Dotyczy: PN-46/23 postępowania w trybie przetargu nieograniczonego na **dostawę wyposażenia i adaptację pomieszczeń Centralnej Sterylizatorni, na potrzeby Centralnego Zintegrowanego Szpitala Klinicznego w Poznaniu w ramach projektu pn. Budowa Centralnego Zintegrowanego Szpitala Klinicznego w Poznaniu - centrum medycyny interwencyjnej (etap I CZSK).**

W związku z pytaniami dotyczącymi prowadzonego postępowania, Zamawiający, zgodnie z art. 135 ust. 2 ustawy z dnia 11 września 2019 r. Prawo zamówień publicznych (Dz. U. z 2022 r., poz. 1710 ze zm.) udziela odpowiedzi:

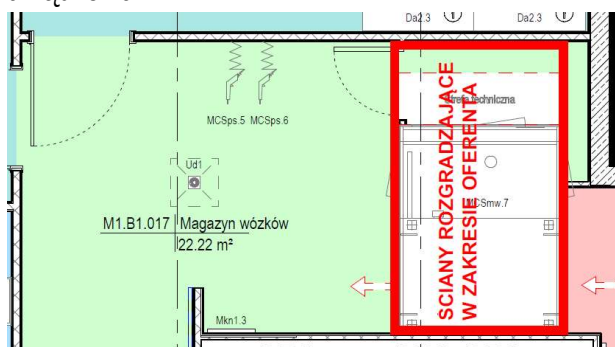
Dot. pkt. 4 i 33: Czy Zamawiający dopuści urządzenie przelotowe, dwudrzwiowe, do zabudowy, z dostępem z jednego boku do wykonywania czynności serwisowych?

Uzasadnienie: Zgodnie z projektem (fragment poniżej) jest przewidziany dostęp serwisowy z boku urządzenia.

Tak dopuszcza się, pod warunkiem zachowania wyznaczonej strefy technicznej wyłącznie do obsługi serwisowej urządzenia bez konieczności wchodzenia do przestrzeni personelu obsługującego urządzenie np. w razie konieczności podłączenia preparatów myjących.

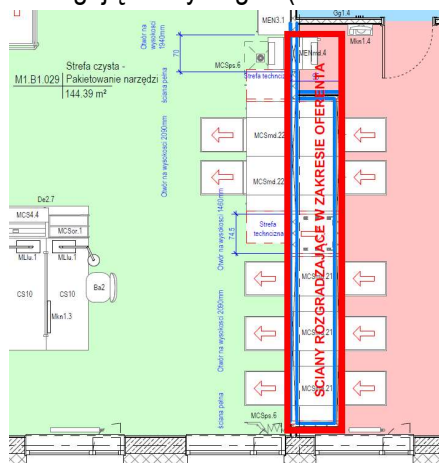
Dot. pkt. 13: Czy w związku z faktem, że zgodnie z projektem miejsce instalacyjne dopuszcza urządzenia o wymiarach większych niż określone przez Zamawiającego, czy Zamawiający dopuści urządzenie o wymiarach zewnętrznych nie więcej niż 1110x990x1870 mm (szer. x głęb. x wys.), które nieznacznie odbiegają od wymagań (1000x950x2500)? Fragment z miejscem instalacji myjni-dezynfektorów poniżej.

Zgodnie z SWZ, wymiary myjni podyktowane są pozostawieniem wolnej przestrzeni umożliwiającej w przyszłości dodanie kolejnego urządzenia zwiększającego przepustowość obiegu narzędzi w CS.

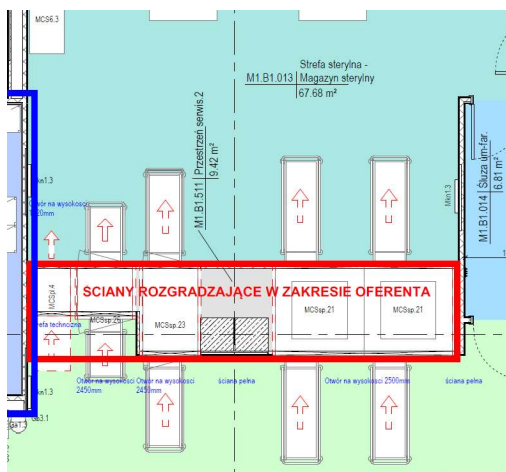
Dot. pkt. 12: Czy w związku z faktem, że zgodnie z projektem miejsce instalacyjne dopuszcza urządzenia o wymiarach większych niż określone przez Zamawiającego, czy Zamawiający dopuści urządzenie o wymiarach zewnętrznych nie więcej niż 1120x2350x1980 mm (szer. x głęb. x wys.), które nieznacznie odbiegają od wymagań (1000x2250x2400)? Fragment z miejscem instalacji sterylizatorów poniżej.

Zamawiający nie zmienia SWZ w tym zakresie. Proponowane przez pytającego wymiary urządzenia znacząco ograniczą przestrzeń serwisową pomiędzy urządzeniami oraz mogą powodować wzrost temperatury w przestrzeni technicznej związanej z utrudnionym obiegiem powietrza w przestrzeni. Dokumentacja rysunkowa jest jednak jedynie poglądowa. Wykonawca będzie miał za zadanie wykonanie w pierwszej kolejności projektu docelowego układu przestrzennego dla zestawu zaproponowanych przez siebie urządzeń (wraz z relokowanymi – zgodnie z SWZ).
